PROVINCIA DI SASSARI

DETERMINAZIONE N. 225 DEL 3 maggio 2016

Oggetto: **Autorizzazione Integrata Ambientale all'impianto di trattamento e smaltimento degli RSU/RSA – Codice IPPC 5.3 e 5.4 sito in loc. Spiritu Santu. Olbia. Titolare C.I.P.N.E.S. Gallura. Aggiornamento autorizzazione. Modifica non sostanziale attività**

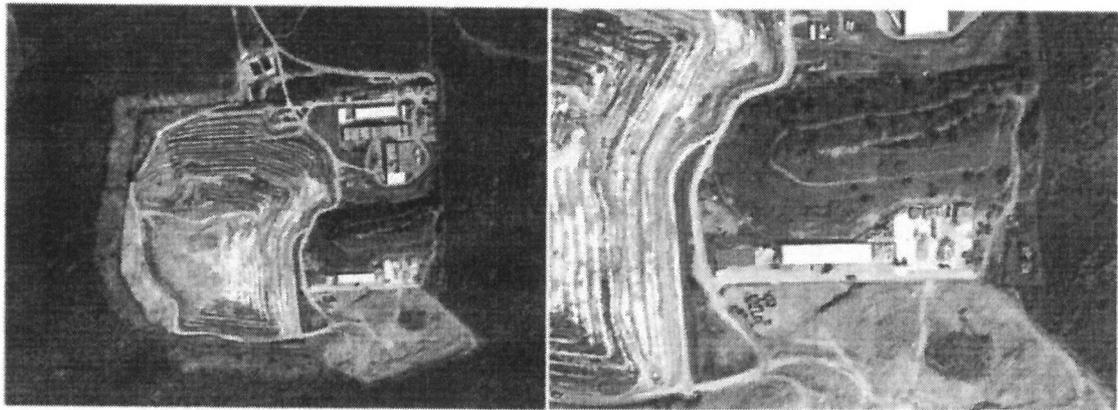
l'utilizzo di circa 500 mq di un'area pavimentata, limitrofa alla piattaforma di valorizzazione dei rifiuti differenziati, già attrezzata con idonei sistemi di raccolta dei percolati, che sarà delimitata da muri perimetrali prefabbricati, a dare una capacità di stoccaggio istantaneo di 3.500 mc corrispondenti a 5.950 t (con peso per unità di volume di 1.7 t/mc) per effettuare il deposito preliminare dei seguenti codici CER:

di dare atto che le operazioni di deposito preliminare (D15) andranno idoneamente registrate, e che il deposito avverrà nell'area pavimentata limitrofa alla piattaforma di valorizzazione dei rifiuti differenziati "sez. E" meglio identificata in figura con colore rosso;
